Betreft: BTicino renovatie montageplaten

Datum: 01-01-2023
Gebruik: in- en extern

Vlnr; BT344282REN, BT344522REN, BT344612REN en BT344842REN

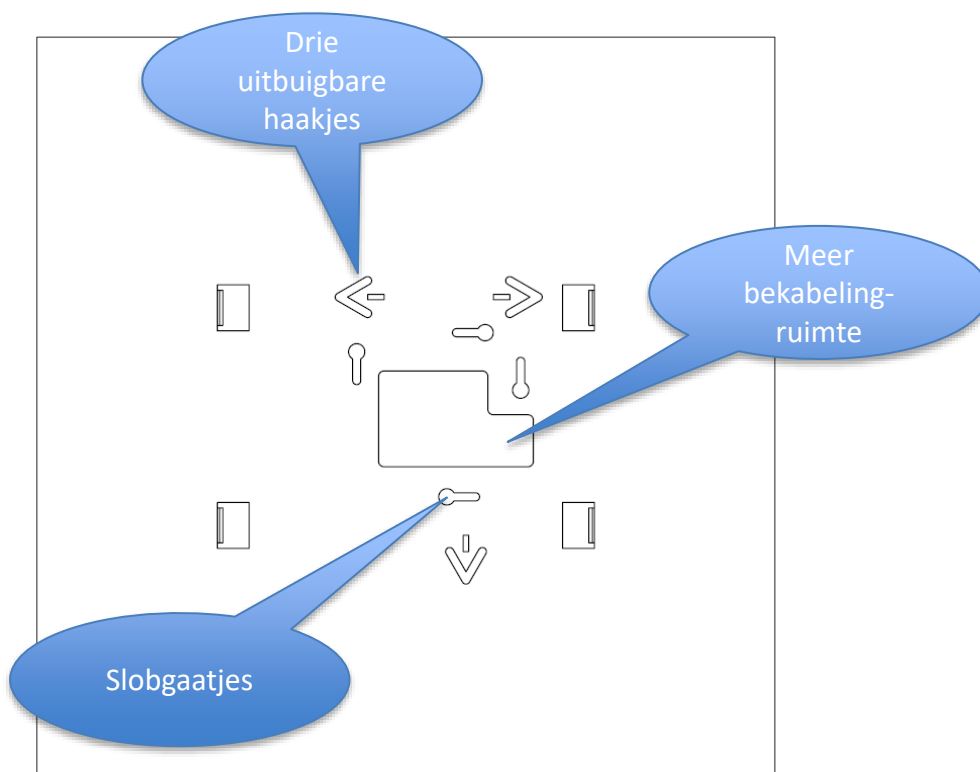
Alle renovatiemontageplaten zijn nu voorzien van:

1. **Drie uitbuigbare haakjes.** Deze kunnen vóór de montage van de renovatiemontageplaat met een schroevendraaier naar achter gebogen worden en voorkomen dat de plaat kan draaien op de inbouwdoos. Dit kan gebeuren wanneer de inbouwdoos niet helemaal vlak zit met de wand.
2. **Slobgaatjes.** Deze vereenvoudigen het montagegemak op standaard inbouwdozen. Voorheen moest je de schroeven helemaal uit de inbouwdoos nemen. Nu kun je de schroeven los draaien en net zoals met schakelmateriaal de plaat erop "draaien".
3. **Bekabelingsruimte** voor sommige platen is aangepast om de bekabeling achter de nieuwe toestellen beter weg te leiden.
